K VYPRACOVANÉ DOKUMENTACI PRO PROVEDENÍ STAVBY (12/2019, REVIZA A) JE VYHOTOVEN TENTO DODATEK, KTERÝ ŘEŠÍ NÁSLEDUJÍCÍ SKUTEČNOSTI:

Ing. Jiří Cihlář dopravní inženýr projektant dopravních staveb mobil: 604 982 826	Autorizoval	Ing. Jiří Cihlář	Profese	doprava
		Vypracoval	Ing. Jiří Cihlář	Číslo zakázky	201823-2
Název projektu	LANŠKROUN, ULICE OLBRACHTOVA, PALACKÉHO STAVEBNÍ ÚPRAVY			Datum	03/2020
				Měřítko	1:250
Název přílohy	ZMĚNY DPS A DODATEK			Číslo přílohy	č. 1

PLOCHY U č.p. 109, ULICE OLBRACHOTVA, M 1:250

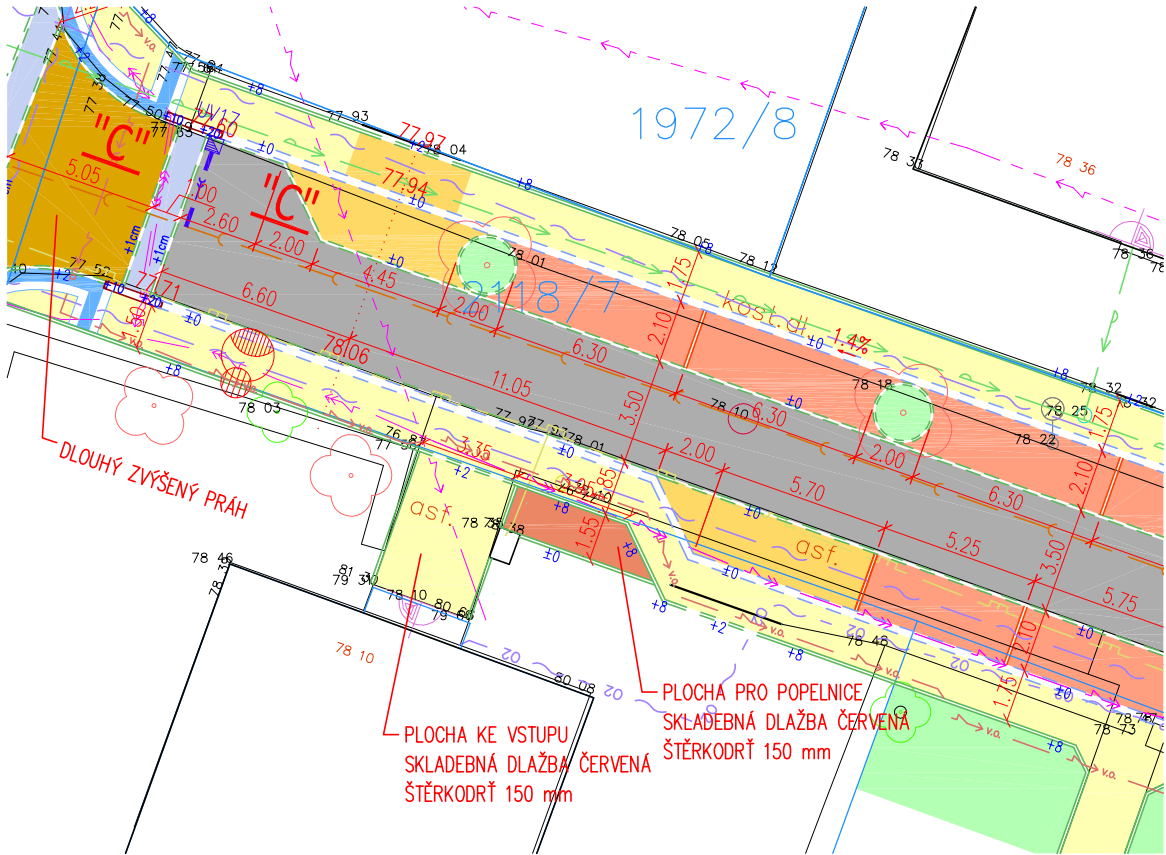
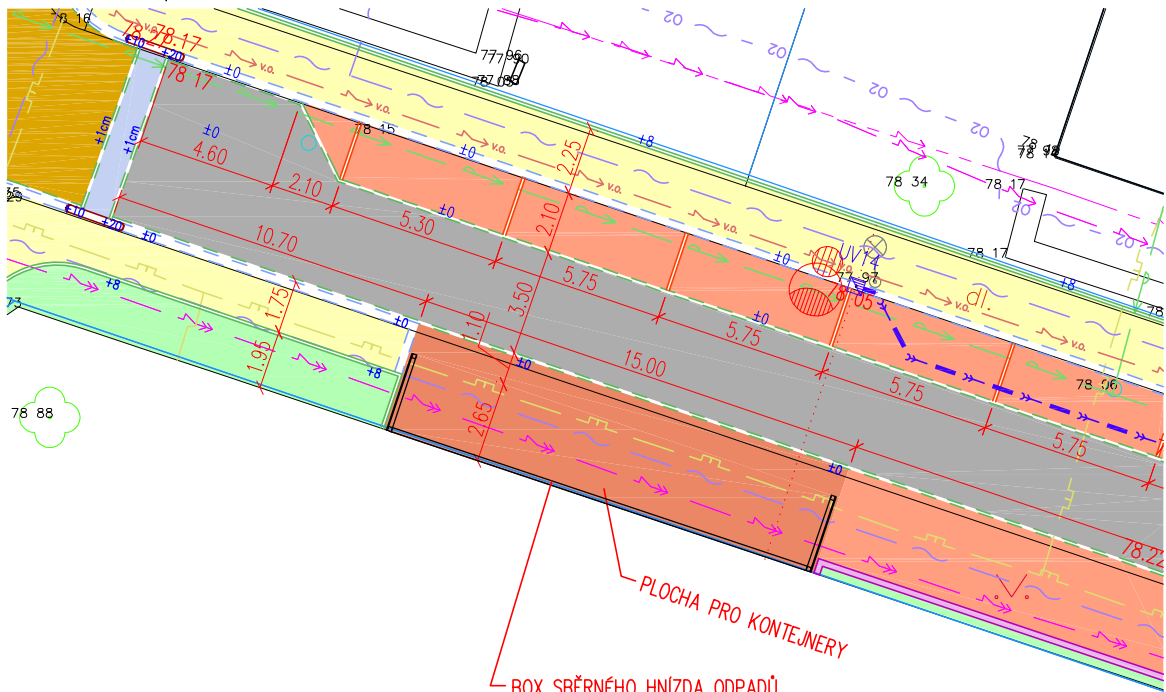
- 1) plocha u č.p. 109 – Situačně i výkazově doplněné plochy pro popelnice a ke vstupu do budovy
- 2) box pro sběrného hnízda odpadů, který je nově řešen v S0901 (samostatná PD, přidáno do výkazu výměr)
- 3) doplnění informace, že uliční vpusti budou napojeny kolmými odbočkami
- 4) v ulici Palackého před domem č.p. 726 při stavbě koordinovat polohu dlážděné plochy ke skutečné poloze kanalizační šachty
- 5) UV14 v ulici Olbrachtova před č.p. 730 bude napojena kolmo do stávající kanalizace (která není ve výkresu zakreslena – podklad o výskytu nebyl správcem dodán, nicméně potvrdil, že tento řad v daném úseku existuje)
